ВИДОИЗМЕНЕНИЕ ОБВОДНОГО РОЛИКА 55911

ТЕХНИЧЕСКАЯ ИНФОРМАЦИЯ №. 1010

Рис. 1: 55911 (старая модель)

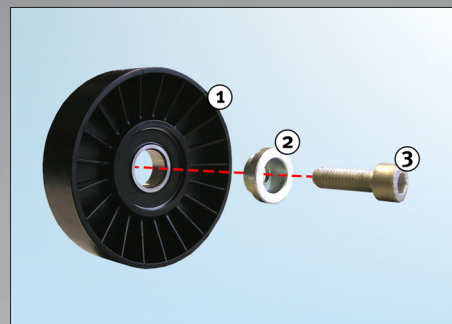
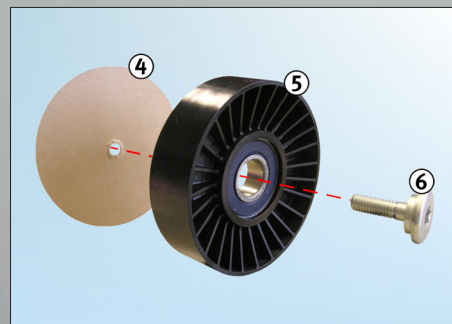
В связи с постоянным совершенствованием нашей продукции был модифицирован обводной ролик с арт. № 55911. В данной технической информации приведены визуальные отличия старой и новой моделей.

1. обводной ролик - старая модель
2. распорная деталь
3. болт

4. Картонный диск (для крепления болта - перед монтажом диск следует удалить)
5. обводной ролик - новая модель
6. болт (с интегрированной распорной деталью)
